Technical Bulletin

Paski Micro-V® XF 5 i 6 PK w silnikach Renault

Paski Micro-V® XF i zestaw K015PK1750

RENAULT

Rys. 1

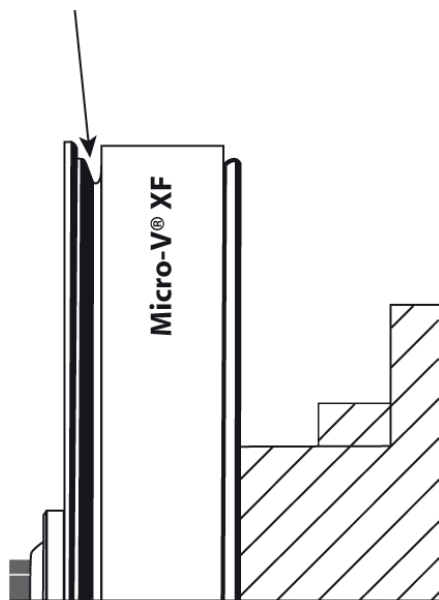
- o pompa wspomaganie kierownicy napędzana paskiem: pasek musi być zamontowany po wewnętrznej stronie kół (Rys. 1)
- o pompa wspomaganie kierownicy napędzana elektrycznie (nie występuje w układzie paskowym): pasek musi być zamontowany po zewnętrznej stronie kół (Rys. 2)

Rys. 2

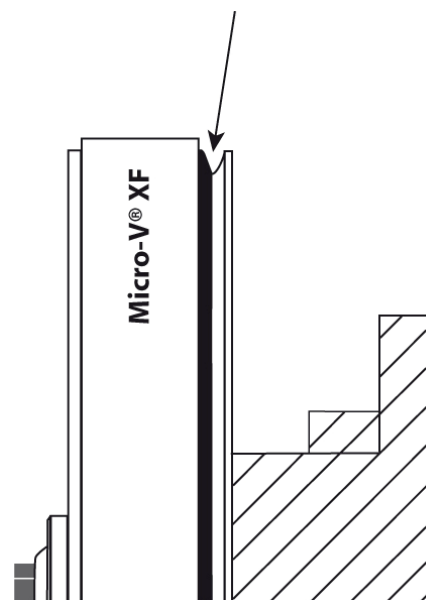
- o pasek musi być zamontowany po zewnętrznej stronie kół (Rys. 2)

- o pasek musi być zamontowany po zewnętrznej stronie kół (Rys. 2)

- o pasek musi być zamontowany po zewnętrznej stronie kół (Rys. 2)
